DODATEK Č. 2 SMLOUVY O DÍLO
"Přestupní terminál veřejné dopravy v Klatovech"
uzavřené dle § 2586 a násl. zákona č. 89/2012 Sb., občanského zákoníku

Mezi smluvními stranami byla dne 19. 12. 2024 uzavřena Smlouva o dílo, jejímž předmětem je provedení díla s názvem: Přestupní terminál veřejné dopravy v Klatovech (dále jen „SOD“).

- **Příloha č. 1 – rekapitulace změnových listů**
- **Příloha č. 2 - změnové listy č. 13 – 23 vč. rozdílových výkazů výměr**

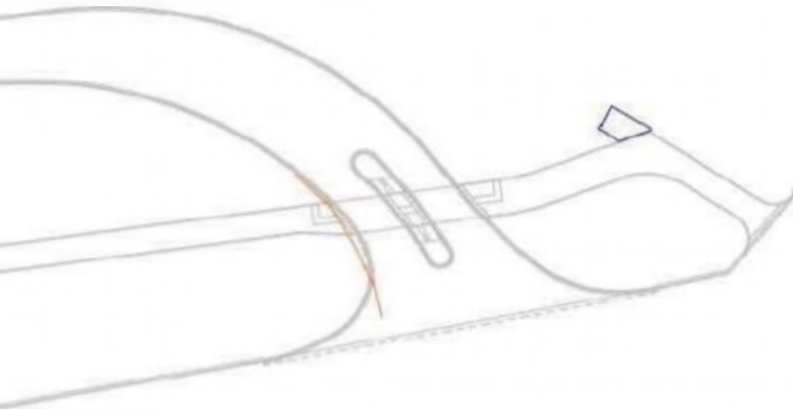
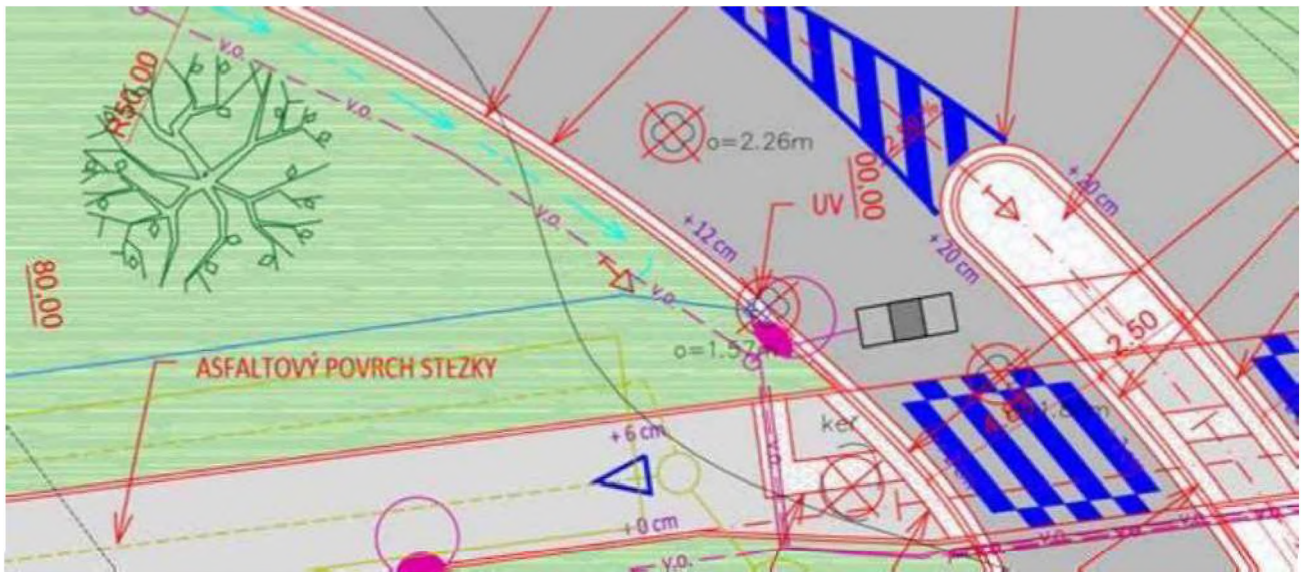
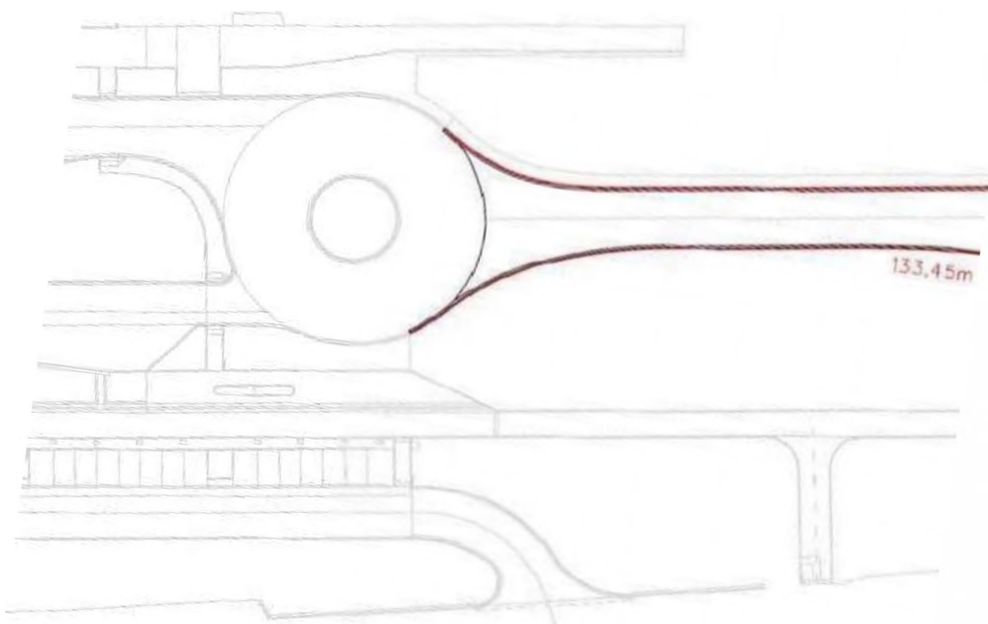
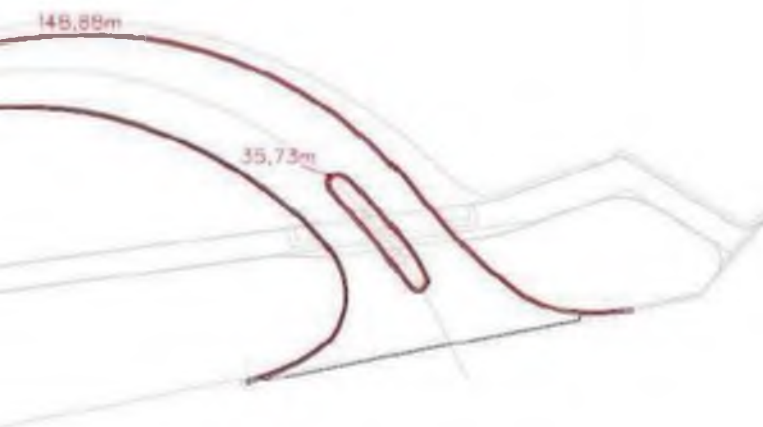
Dotčená část stavby:	SO 101.1 - Komunikace
Název / označení změny:	ZBV 1 - Prodloužení drenáže a obruby ZBV 2 - Navýšení asfaltu
Podklad pro změnu:	Geodetické zaměření
Návrh pro změnu podal:	Zhotovitel

Změna souvisí s úpravou napojení uličních vpustí UV 3 a UV 4, u nichž došlo ke změně výškové úrovně potrubí. Z tohoto důvodu nebylo možné drenáž napojit v původně projektovaném místě.

Původní řešení

Obruba: 318,06m

Úpravy byly vyvolány změnou místa napojení předmětných vpustí, napojením na okolní plochy stávajícího chodníku a skutečného provedení obrub.

Autorský dozor se ZL č.13 souhlasí.

TDS se ZL č.13 souhlasí

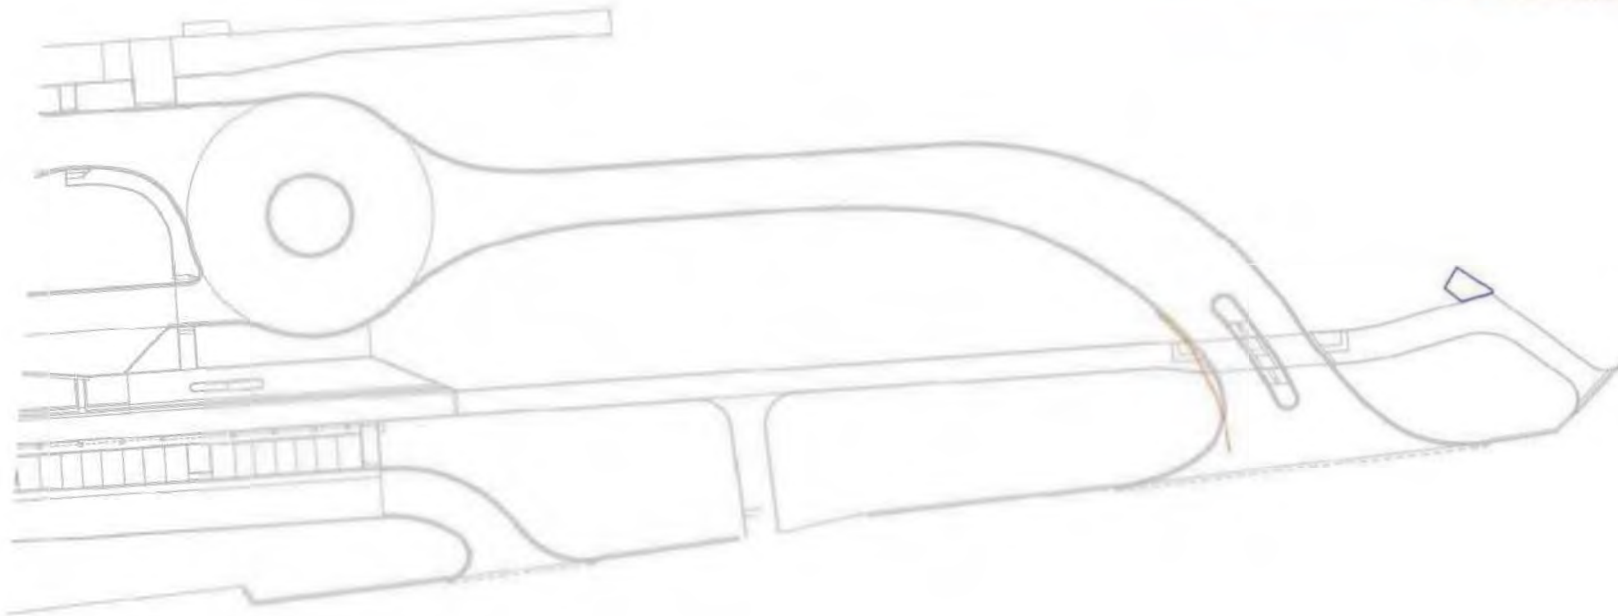
Dotčená část stavby:	SO 101.2 - Stezka pro chodce a cyklisty		
Název / označení změny:	Doplnění asfaltového povrchu v místě napojení nového chodníku na stávající		
Podklad pro změnu:	Geodetické zaměření		
Návrh pro změnu podal:	Zhotovitel	Dne:

Niveleta nového chodníku je výš než niveleta stávajícího chodníku, na který se má napojovat

Úpravy byly vyvolány výškovým rozdílem nivelety při napojení na okolní plochy stávajícího chodníku.

Autorský dozor se ZL č.14 souhlasí.

TDS se ZL č.14 souhlasí

SO 102-1 SO 102-2
Asfalt: 2920,6m² 608,3m²
CB-Kryty: 3171,5m²

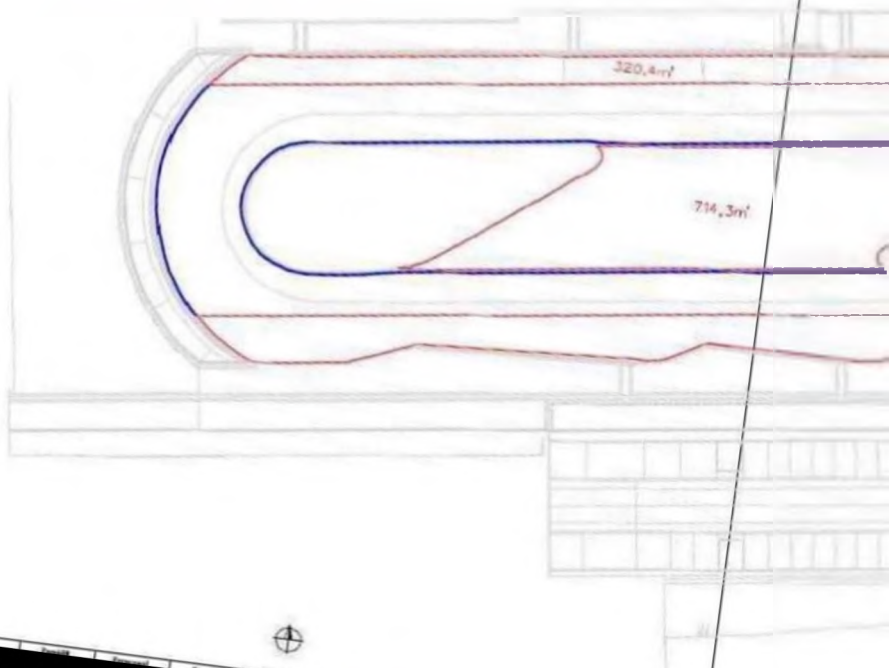
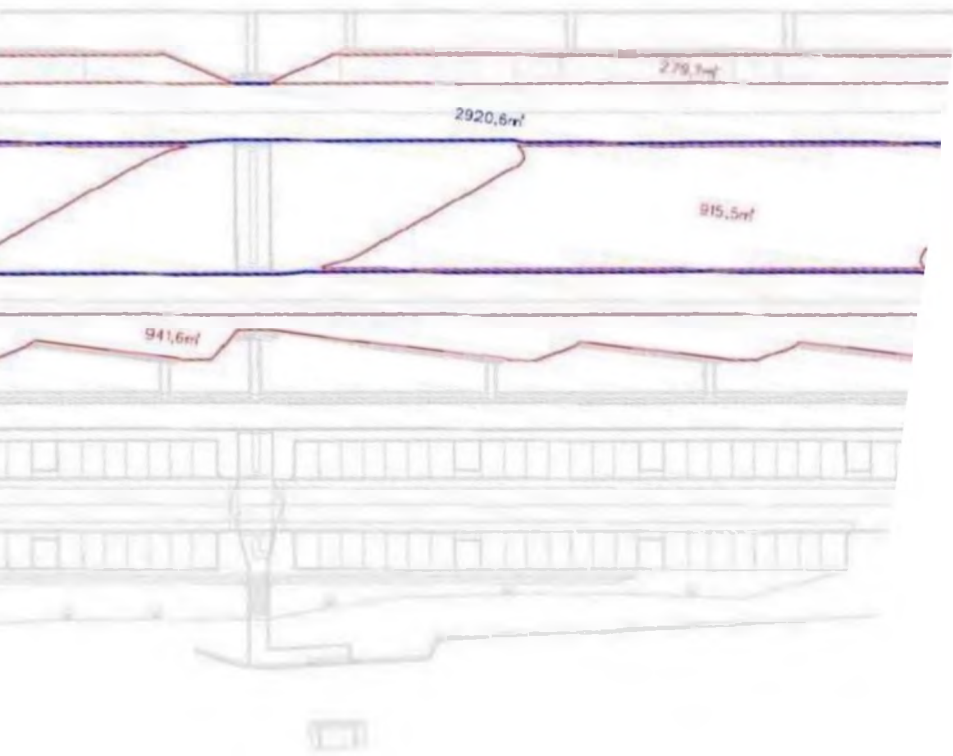
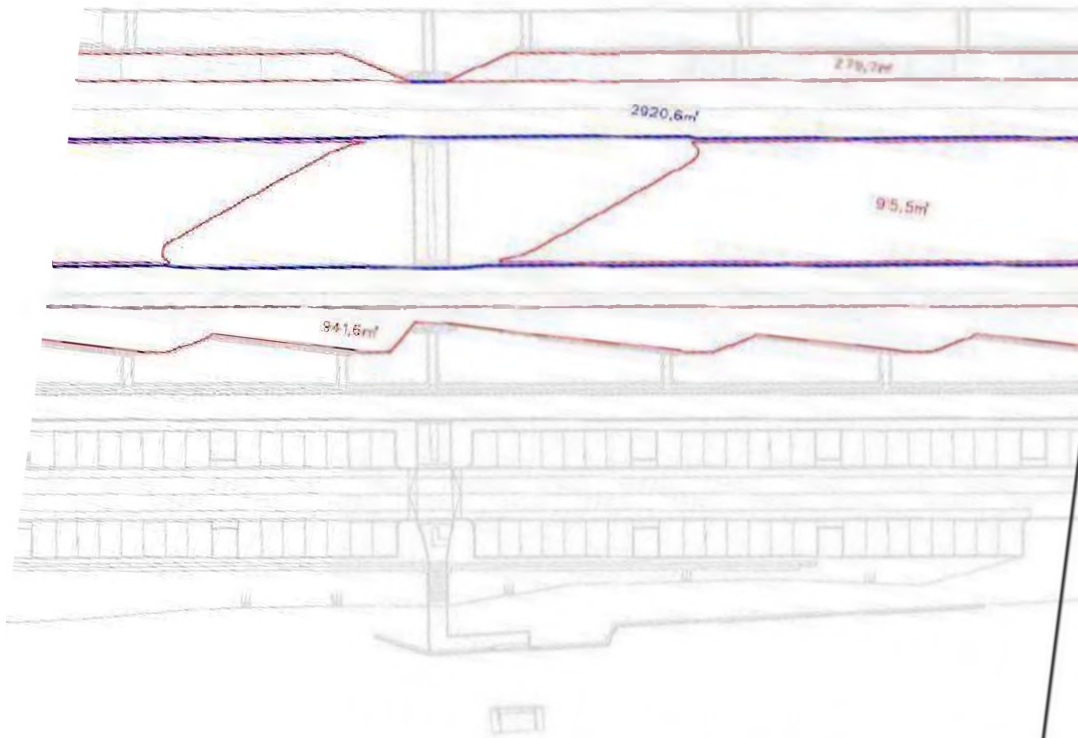
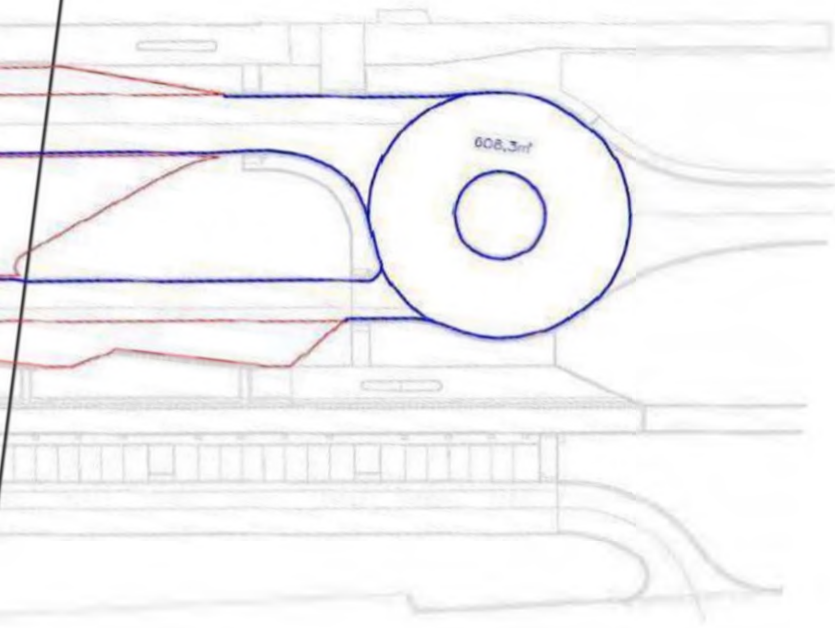
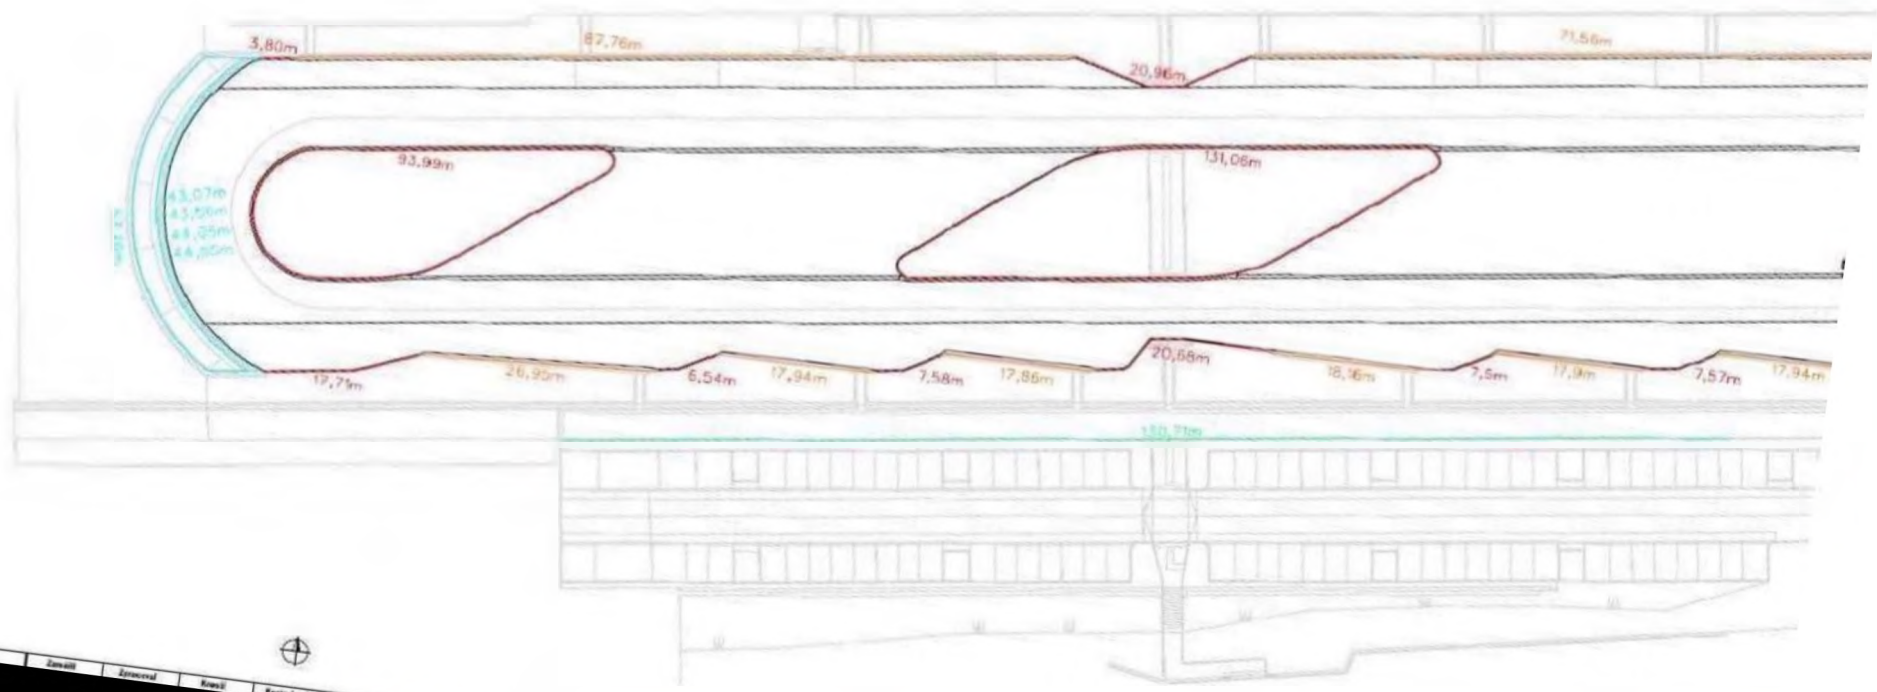
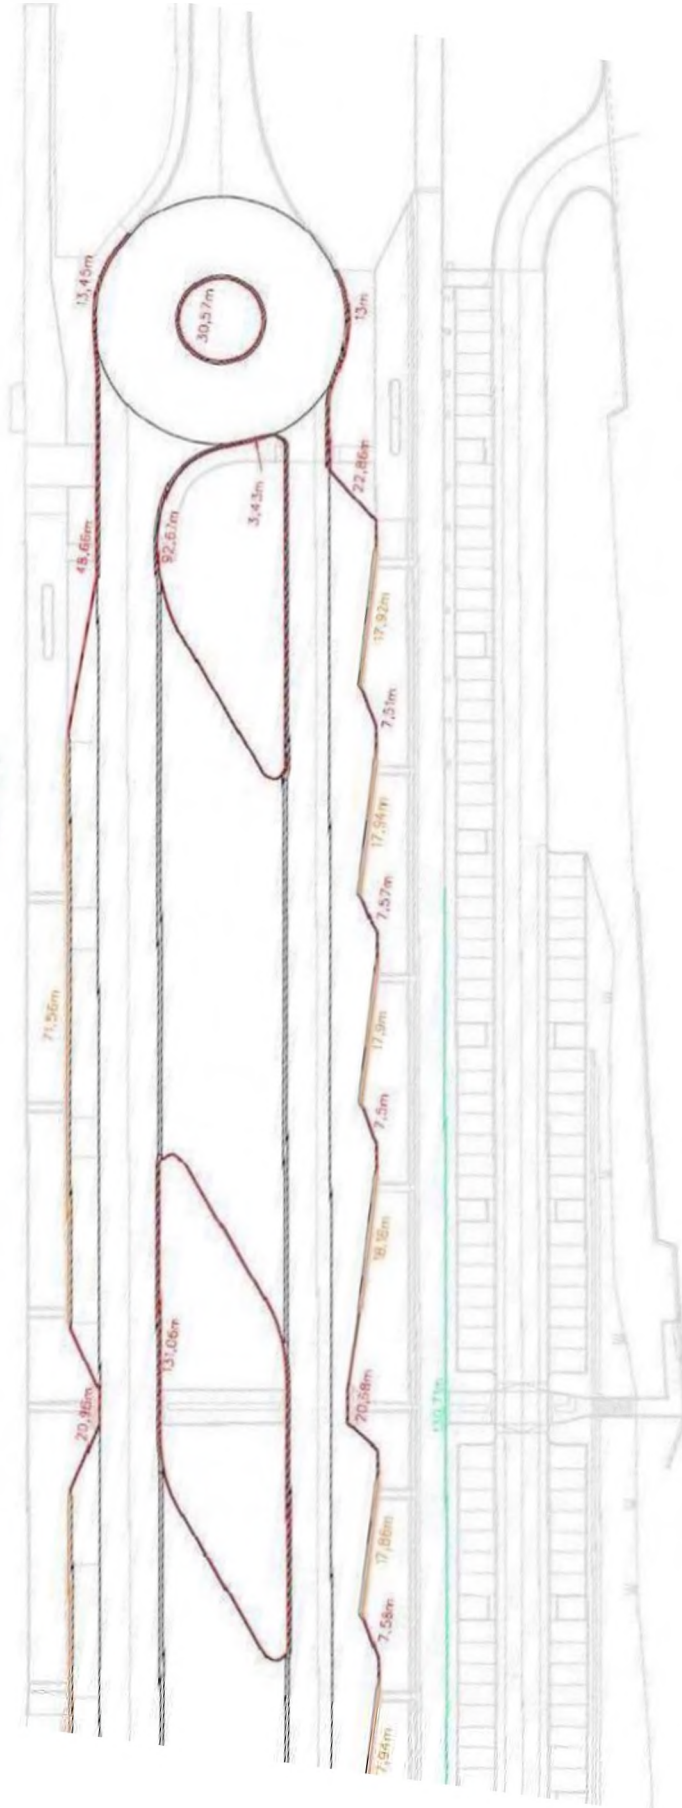
Dotčená část stavby:	SO 102.1 - Komunikace SO 102.2 - Okružní křižovatka		
Název / označení změny:	CB kryt Změna uličních vpustí		
Podklad pro změnu:	Úprava RDS		
Návrh pro změnu podal:	Zhotovitel	Dne:

Z hlediska zlepšení údržby ploch byla provedena úprava RDS

V rámci změny připojení uličních vpustí UV 6,7,8. uliční vpust' UV 8 není účtována v objektu 102.1., ale v SO 102.2, navazuje na ZL 6 a 7.

V rámci RDS byl upraven detail napojení liniového žlabu a CB krytu. Bylo odstoupeno od návrhu řádku z žul. kostek.

Autorský dozor se ZL č.15 souhlasí.

Formát:		A3		
Datum:		26.1.2023		
Číslo stránky:		21/2018		
Měřítko:		Číslo tabulky: 22		
1:500				
Název výkresu: Zaměření dazeb

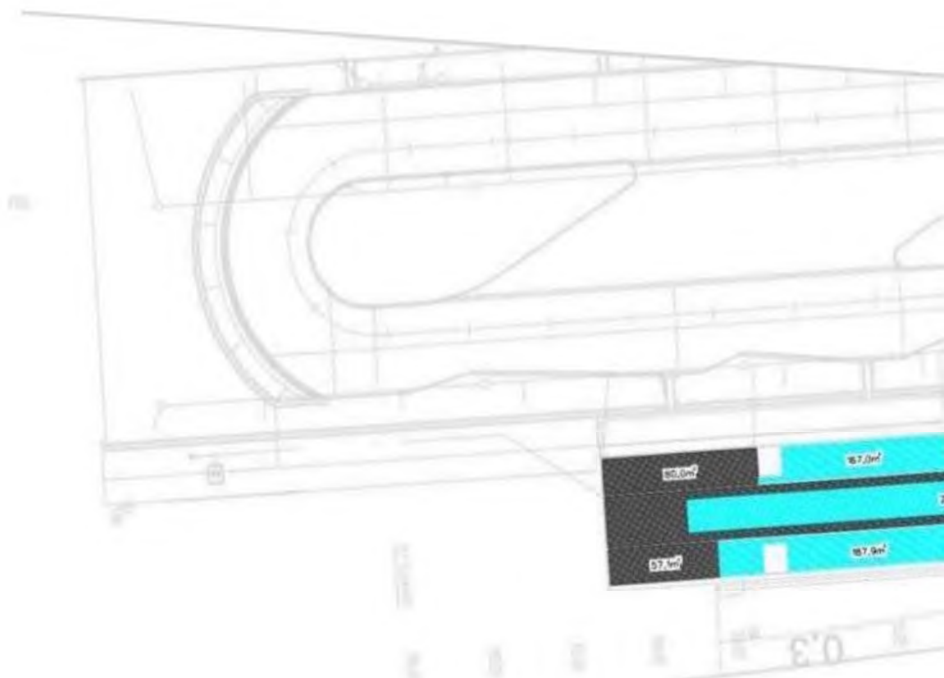
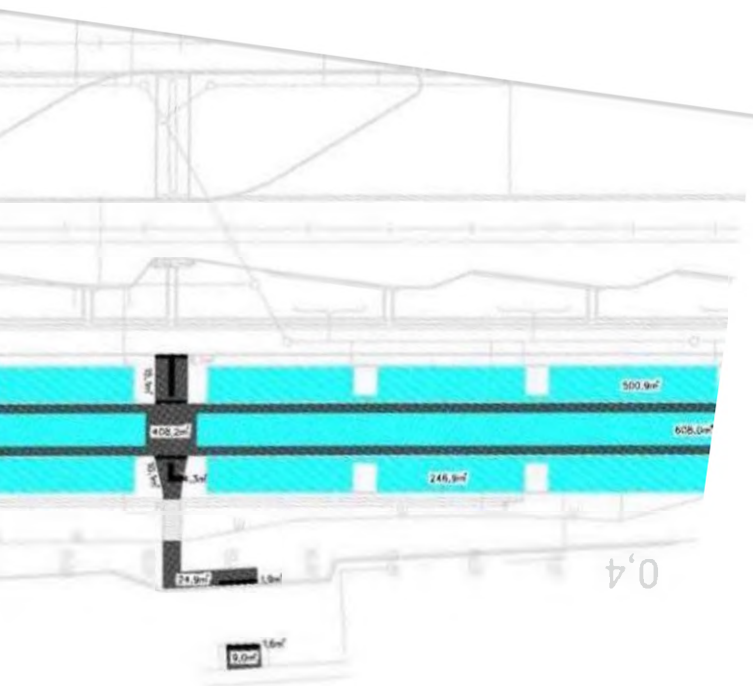
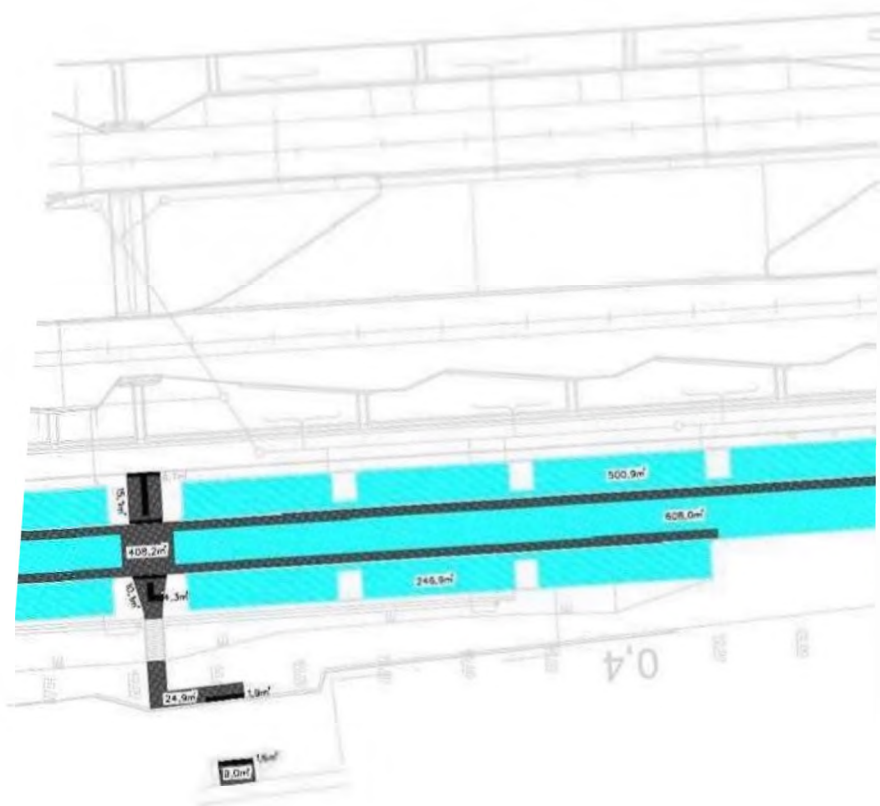
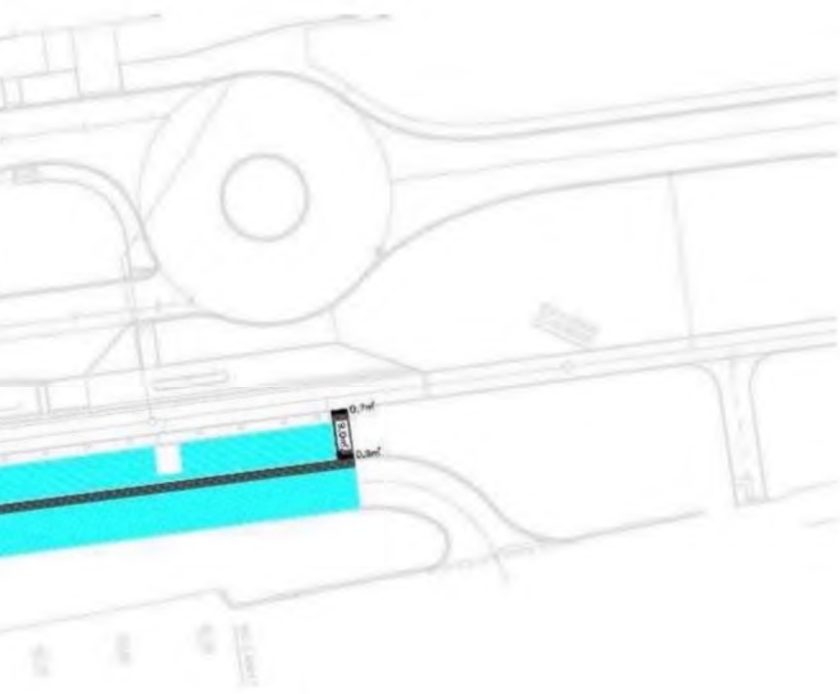
<p>64 dlažba plošná betonová vegetační 300x160x80mm přírodní 1102,7 x 1,01 = 1113,727 m² <i>Přepočtené koeficientem množství</i></p>	1054,036 m ²	59,691 m ²
<p>100 Osazení obruby z betonové přídlažby s boční opěrou do lože z betonu prostého 322,43 m</p>	311 m	11,43 m ²
<p>101 krajník betonový silniční 500x250x100mm 322,43 x 1,02 = 328,879 m <i>Přepočtené koeficientem množství</i></p>	317,22 m	11,659 m ²
